KØGE KOMMUNE

Dato: 2024-10-30  
Dokumentnr: 2024-016631-1

## Vedskølle Å - Krydsning med fibernet - godkendelse jf. Vlb

Figur 2 Bundkoten er 33,8 m DVR90 ved Vedskølle Å station 1.

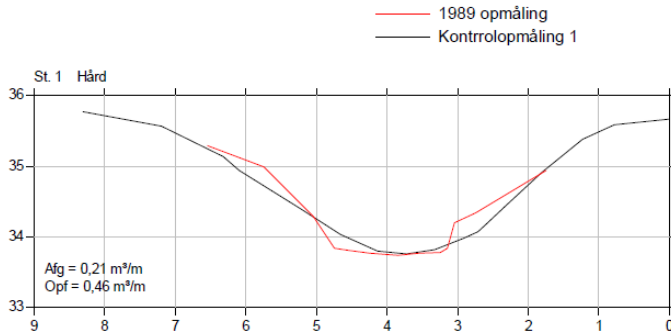
3. Den styrede underboring skal foretages således, at ledningen etableres mindst 1 meter under, hvor den i regulativet anviser, at vandløbsbunden skal ligge (se fig. 2).
